# 多回路電流監視装置 RP484-CUの仕様変更

ランプの配置・点灯状態と初期化手順が変わります。

RP484-CU32  
RP484-CU48  
RP484-CU60

ランプ配置

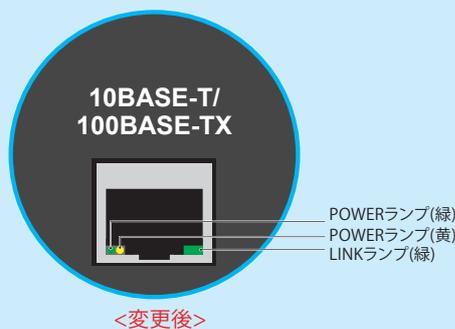
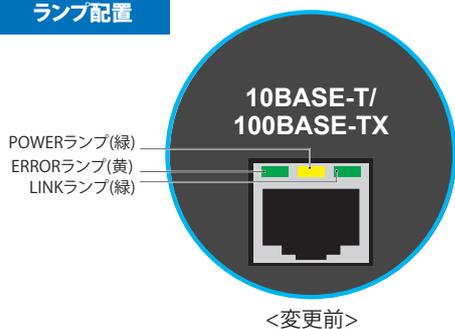
■変更内容 (1)ランプ配置が変わります。  
(2)電源をONした後のランプ点灯状態が変わります。  
(3)初期化手順が変わります。
